# 伊方発電所 原子炉施設保安規定変更認可申請について

「伊方発電所1号炉および2号炉廃止措置計画変更認可申請書の反映等」

令和4年7月  
四国電力株式会社

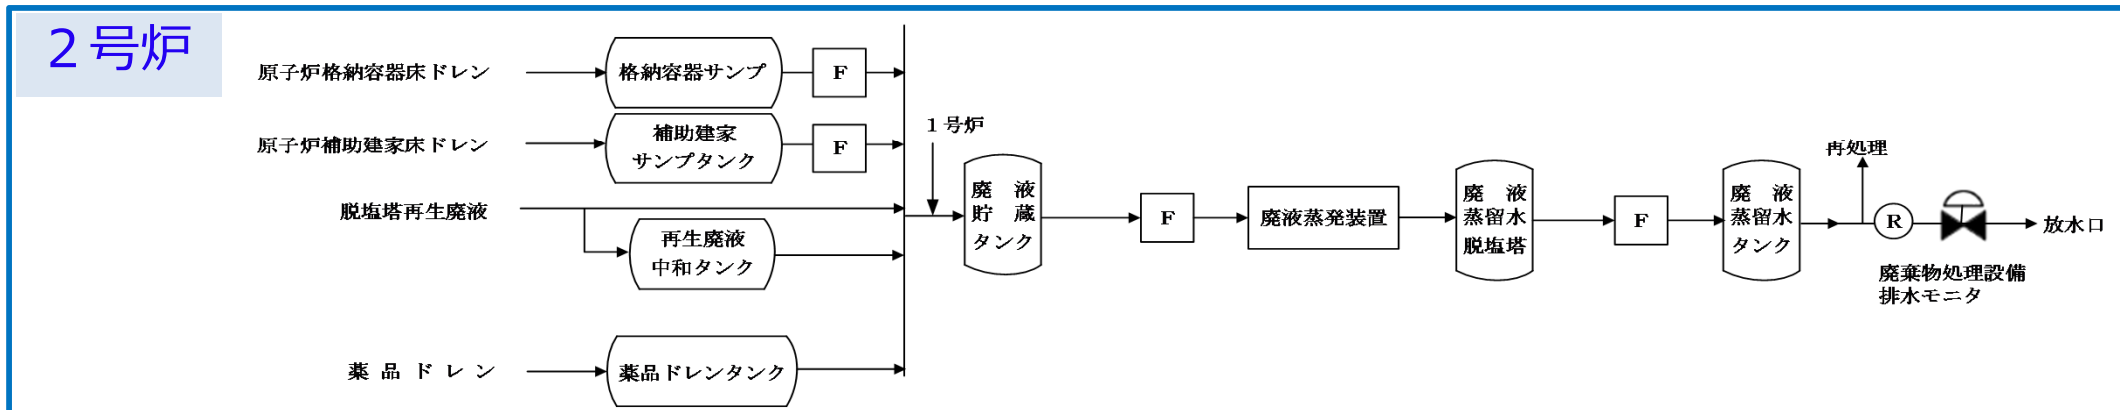
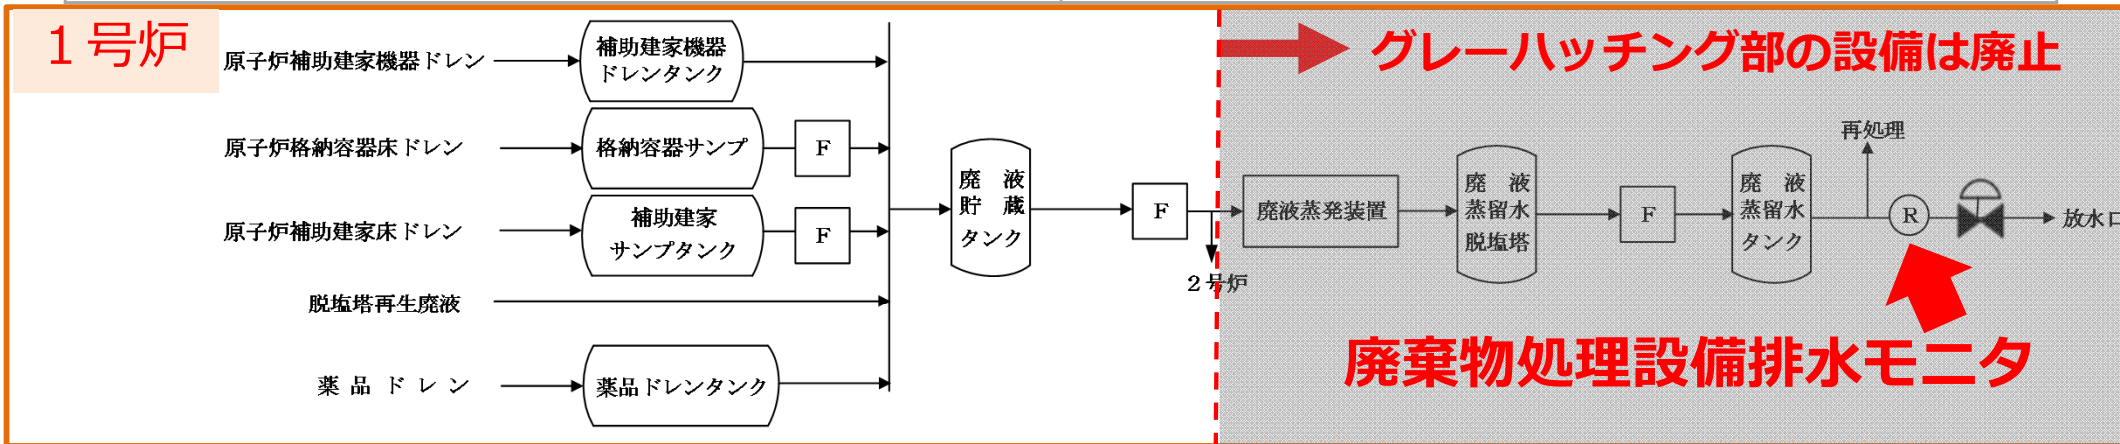
放出管理目標値および放出管理の基準値を廃止措置計画変更認可申請のとおり変更する。

(第1編第100条についても放出管理目標値は、「1号炉，2号炉および3号炉合算」であるため、変更する。)

## 第299条（放射性固体廃棄物の管理）について

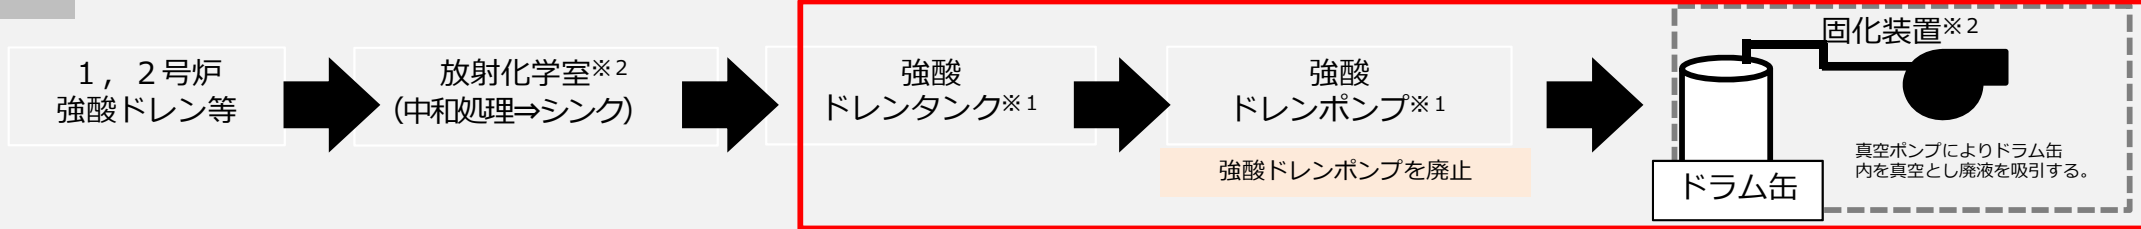
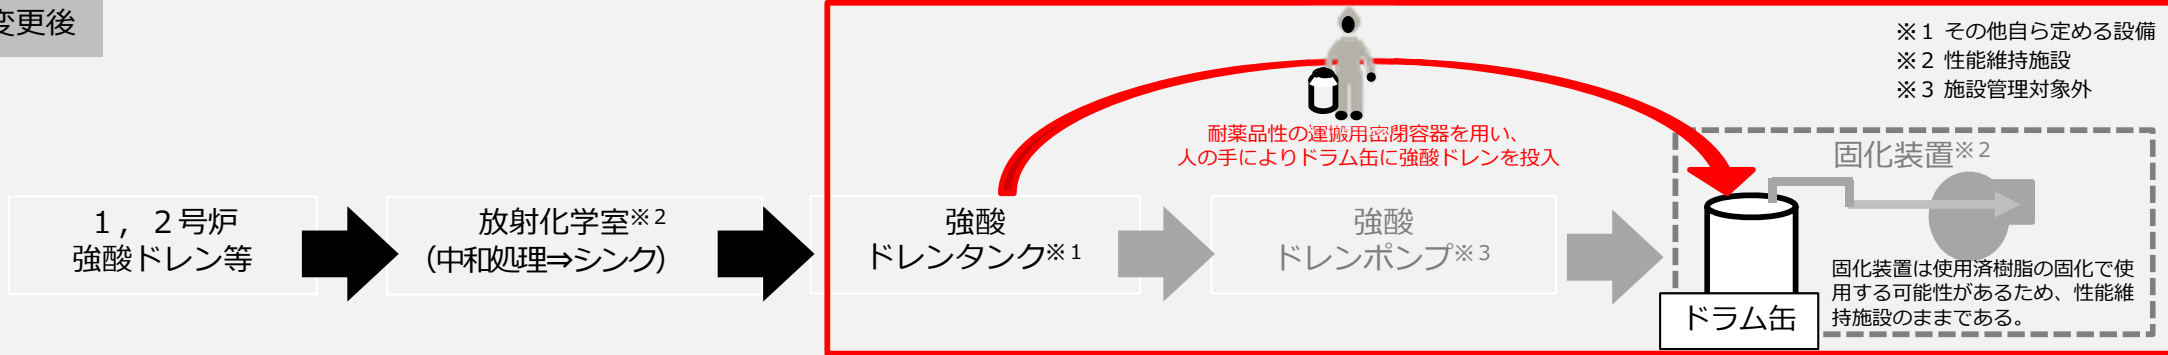
廃止措置計画の変更に伴い、強酸ドレンポンプを廃止するため、人の手を介して直接ドラム缶に廃液を投入する運用に変更する。

変更前	変更後
第299条 (中略) (2) 強酸ドレン等は、放射線・化学管理課長が <b>固化装置</b> でドラム缶に固型化し、廃棄物庫に保管する。	第299条 (中略) (2) 強酸ドレン等は、放射線・化学管理課長が <b>人力にて</b> ドラム缶に固型化し、廃棄物庫に保管する。

- 強酸ドレンは放射化学室の容器からシンクへドレンする際に中和処理している。また、強酸ドレンタンクからの抜き取り時や運搬時には耐薬品性の運搬用密閉容器を用いて漏えい防止を図るとともに、フェイスシールド等を着用し汚染防止策を講じることから、安全性は確保できる。
- 強酸ドレンタンク点検時等において、当該タンク内の底部の残水については、当該タンクのドレン弁から耐薬品性の運搬用密閉容器へ受け、人の手により運搬、直接ドラム缶に廃液を投入し、固化処理した実績があり、安全性に問題ないことを確認している。

### 第1編 表130-1, 2, 3 保安教育実施方針抜粋

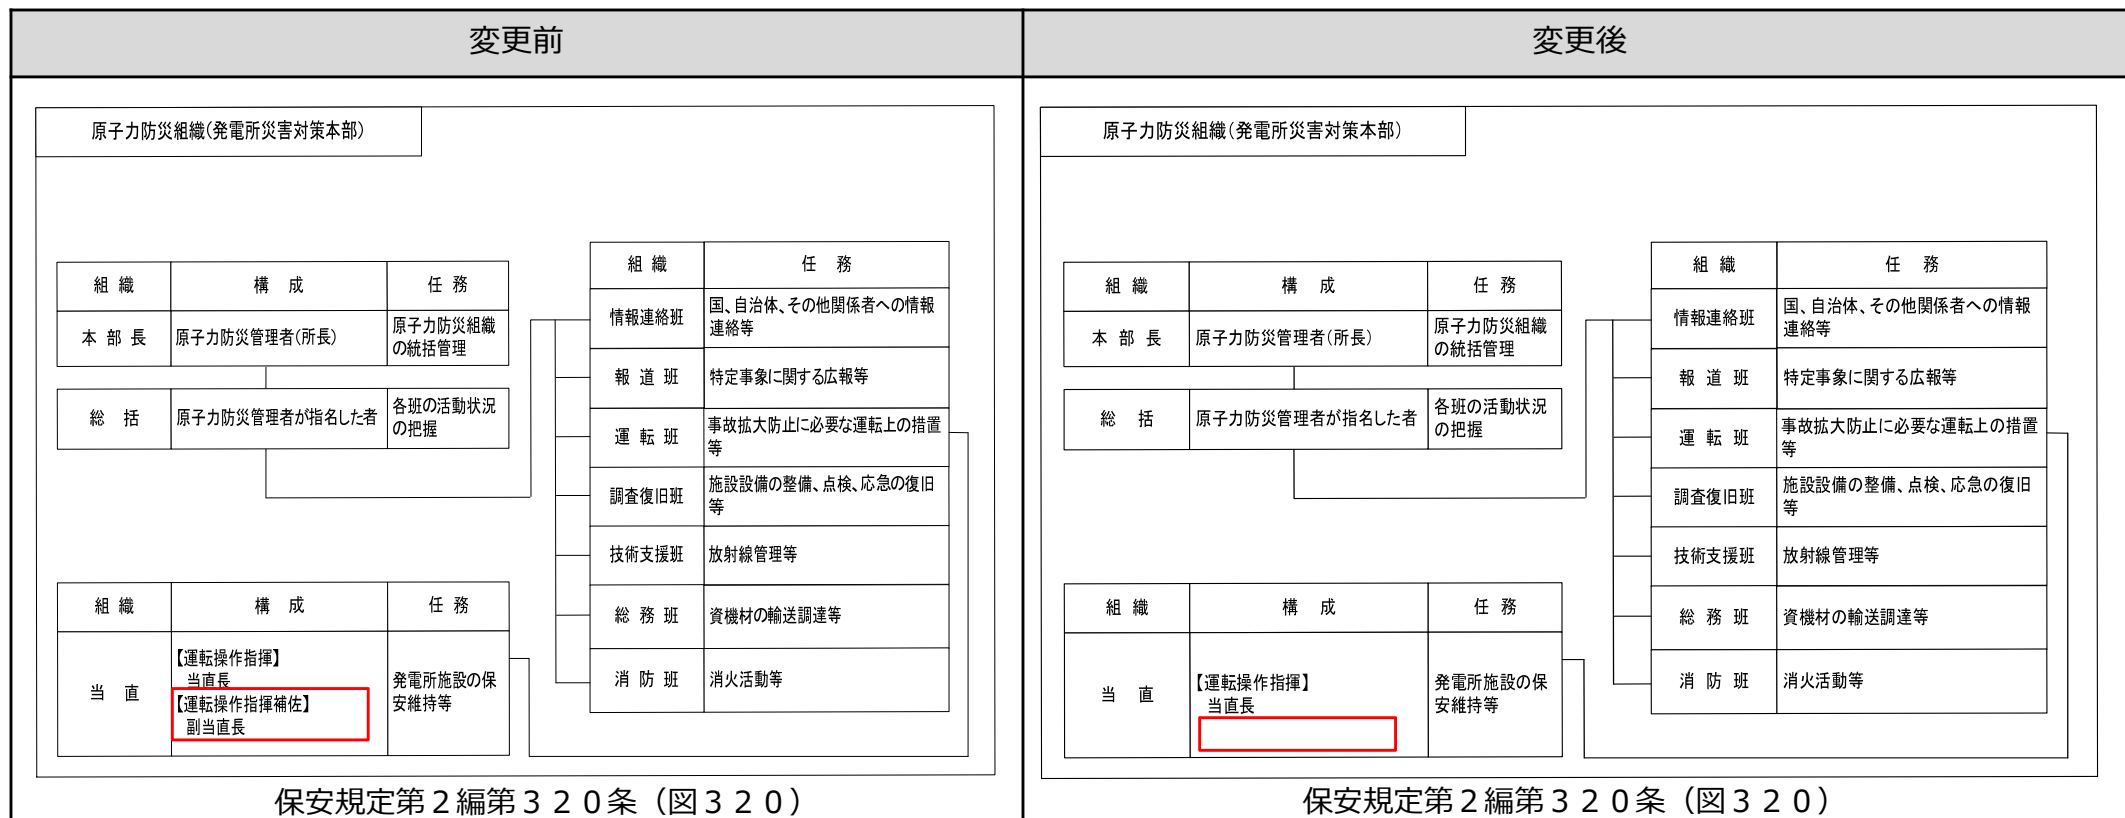
廃止措置計画の進捗に伴い設備の管理、運用状況に合わせ運転員の区分に関わらず配員できるように、保安規定において、1, 2号の当直長を除いた運転員を統一した区分に変更する。これに合わせ第1編および第2編において、教育対象者の明確化を実施する。(運転員の区分変更による影響は補足説明資料①のとおり)

運転員 (1号炉, 2号炉および3号炉)			
変更前	当直長 副当直長	主任 班長	運転員	放射性廃棄物処理設備 の業務に関わる者
↓				
	運転員 (1号炉, 2号炉および3号炉)			
変更後	3号炉の当直長 1, 2号炉の当直長 3号炉の副当直長	3号炉の主任 3号炉の班長	3号炉の運転員 1, 2号炉の運転員	放射性廃棄物処理設備 の業務に関わる者

## 補足説明資料② 当直長を補佐する副当直長の業務について（第320条）

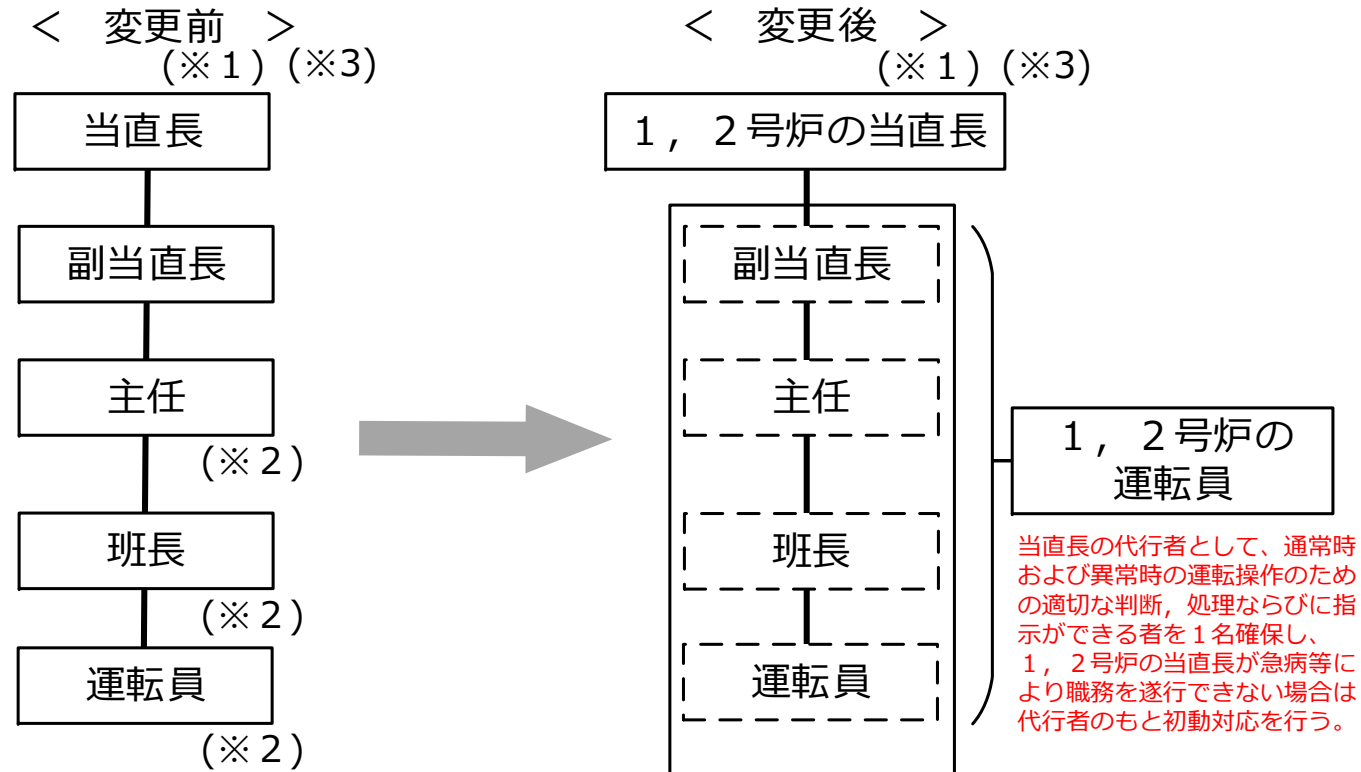
- ✓ 副当直長の職務については、廃止措置計画の進捗により業務量が減少しており、以下の表にある現状の業務状況のとおり、当直長の管理にて対応できる。

副当直長の職務		現状の業務状況
プラント異常時の措置（非常時も含む）	副当直長は、異常時または非常時における初期活動の重要性を認識し、当直長を補佐して迅速確実に状況を把握し応急措置を行う。	<p><b>1, 2号炉の冷却告示の公布</b></p> <p>平常時および非常時の運転操作は、廃止措置計画認可以降は減少しており、廃止措置計画の進捗により管理する設備も減少している。また、冷却告示公布以降は、プラント設備による非常時の措置（SFPの冷却機能喪失）業務は減少しており、原子力防災時の対応は、その他の運転員により、当直長管理のもと対応できる。</p>
中央制御室での監視・指揮	副当直長は、主任および班長をとりまとめ、常に発電設備の運転状態を把握して、当直長の指揮を補佐し助言する。	<p><b>施設管理する対象設備が減少</b></p> <p>廃止措置計画認可以降は、休止運用した設備は管理する必要がなくなったため、当直長管理のもと対応できる。</p>
巡視点検・現地操作の指揮	副当直長は、当直長が中央制御室にいるときは、自ら現場を巡視して状態の把握に努める。 また、放射性物質の放出等の重要な操作を行う場合は、中央制御室から主任、班長、一般運転員に対して、指揮する。	<p><b>重要な操作は、運転時と比べると減少</b></p> <p>廃止措置計画認可以降は、休止運用した設備は管理する必要がなくなったため、他の運転員による巡視にて対応できる。また、管理区域内で発生する廃液を蒸発装置などでの処理後にサンプリングを実施したうえでの液体放射性物質の放出を行う等の重要な操作についても、当直長の指揮のもと対応できる。</p>
保安教育・訓練	副当直長は、平常時および非常時の運転操作を安全確実に遂行するため、発電課長および当直長が行う各種教育・訓練に参加し、これを推進する。	<p><b>当直長にて対応</b></p> <p>平常時および非常時の運転操作は、廃止措置計画認可以降は減少しており、当直長管理のもと保安教育・訓練を推進できる。</p>
発電日誌等記録類のチェック	当直長の承認前に副当直長は、当直で作成する帳票類の記載、記録内容を直毎にチェックし記録もれや記載間違いのないことを確認する。	<p><b>当直長にてチェックし、確認</b></p> <p>通常の業務として発電日誌等記録類は作成者以外の者がチェックしていること、および廃止措置計画の進捗により管理する設備も減少していることから、他の運転員によるチェックおよび当直長による確認、承認にて対応できる。</p>
